Agenzia per la Protezione dell'Ambiente e per i Servizi Tecnici

RELAZIONE TECNICA

**INDAGINI GEOLOGICHE ED IDROGEOLOGICHE A SUPPLEMENTO
DELLA PRE-ISTRUTTORIA VIA SPECIALE RELATIVA ALLO
SCHEMA IDRICO DEL MENTA (REGGIO CALABRIA)**

Richiesta di supporto tecnico al Servizio Analisi e
Valutazioni Ambientali del Dipartimento Stato
dell'Ambiente e Metrologia Ambientale (Nota AMB-VIA
del 15 marzo 2005)

Tab. 1: Misure di portata effettuate dalla Direzione lavori.

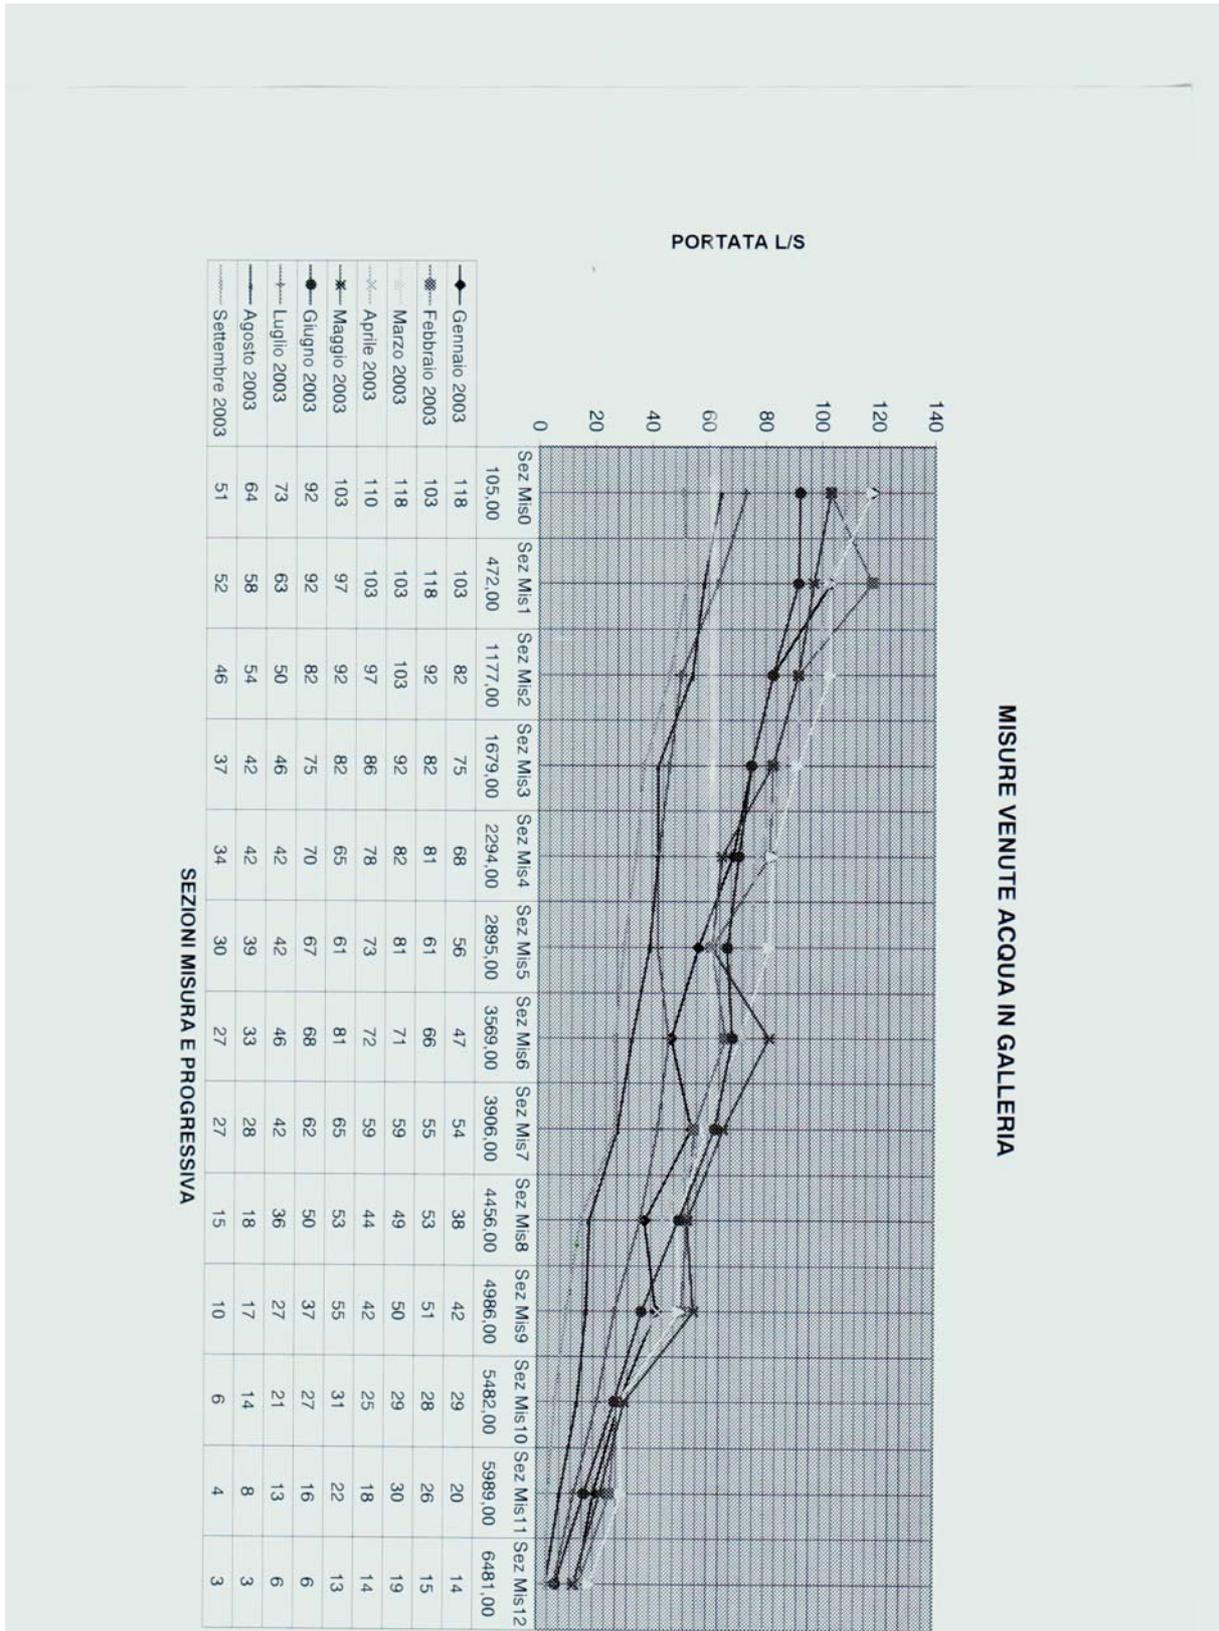
In merito al problema è stato curato dalla direzione dei lavori un sistematico monitoraggio delle venute d’acqua (Tab. 1, 2). Nelle tabelle allegate vengono riportate tutte le portate misurate alla sezione finale, presso lo sbocco della galleria di derivazione. Dal documento si evince che la portata massima misurata nella stagione di piena si attesta intorno ai 118 l/s nell’anno 2003, e 103 l/s per l’anno 2004.

con procedure di tipo speditivi è stato possibile stimare una portata di **104 l/s** (Fig. 3); ma la Direzione Lavori, considerando un fattore di correzione (di 0,7), che tenga conto della differente velocità lungo la sezione misurata e della scabrezza del fondo, ritiene che la portata finale sia da ricondurre a circa **73 l/s** (cfr tab. 1).

Sembra tuttavia opportuno raccomandare la realizzazione di un rilievo delle portate mediante l’adozione di uno stramazzo.

- Si suggerisce il monitoraggio costante della portata complessiva e la realizzazione di un rilievo delle portate più preciso mediante l’adozione di uno stramazzo.
